SET DE PREGUNTAS Y RESPUESTAS

LICITACIÓN PÚBLICA “CONSTRUCCIÓN DE ESCALERAS EN VÍA DE PRUEBAS TALLERES LO OVALLE”

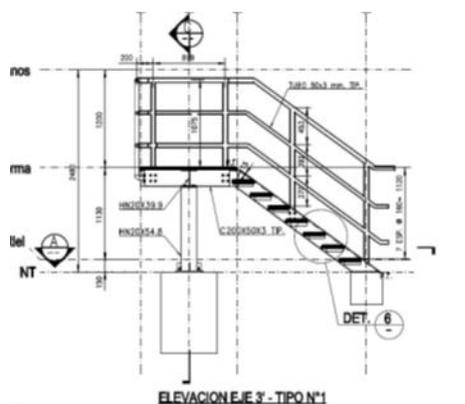
38. En plano E129-0010-PLA-TL-CE-002, en el detalle 2 entre los ejes 3' y 4' de centos milímetros es la plancha asumida de 350x150mm.

Respuesta: Espesor 10 mm.

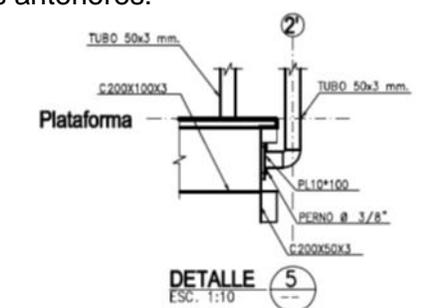
41. En Detalle 5, no corresponde a el perfil C200X100X3, en relación a los que se señalan en los detalles anteriores:

Respuesta: Se confirma C200x100x3, adjunta plano con revisión.

ELEVACION EJE 4 - TIPO N°2
ESC. 1:25

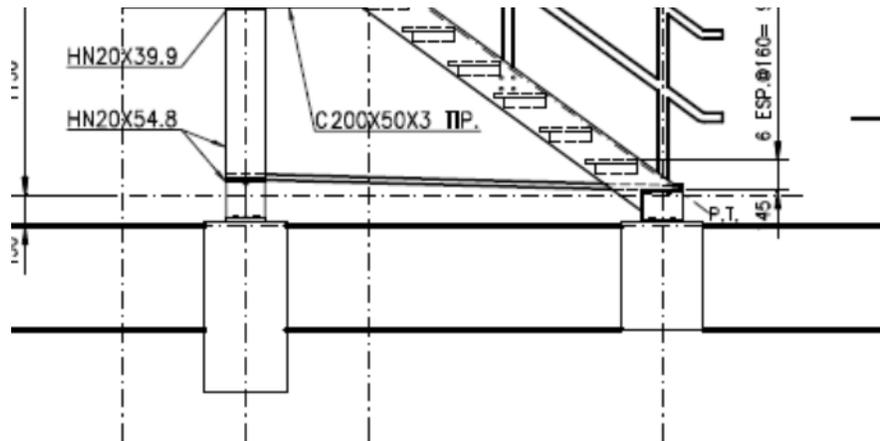
43. En la Elevación eje 4 – Tipo N°2, se puede notar una pieza inclinada entre los ejes C y A, pero no indica que perfil es y además de la función a cumplir y tampoco se puede observar en la sección B.

Respuesta: Corresponde a parrilla grating.
